## 新商品案内

2018年6月吉日  
TMEHジャパン株式会社  
TEL:0532-34-7668

### ■新商品案内Vol.85 ボルトタイプキャスターの切り替えに伴う注意点

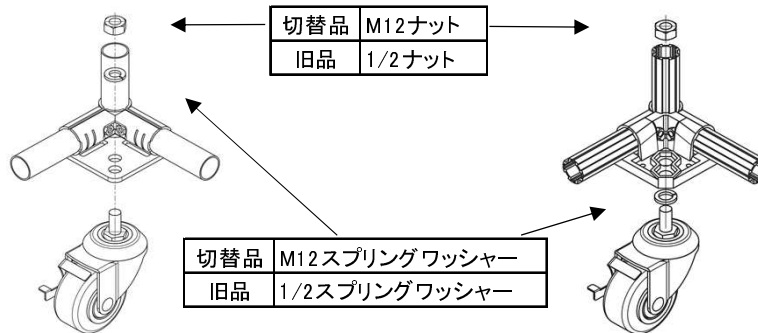
2018年4月 新商品案内Vol.85にてご案内の通り、弊社ボルトタイプキャスターを国産メーカー品に順次切り替えております。

それに伴い、キャスターのネジピッチがインチネジ仕様(1/2インチ)からミリネジ仕様(M12)に変更となります。

下記の商品への取付時には、キャスターのネジピッチに合わせたナットとスプリングワッシャーをご用意ください。
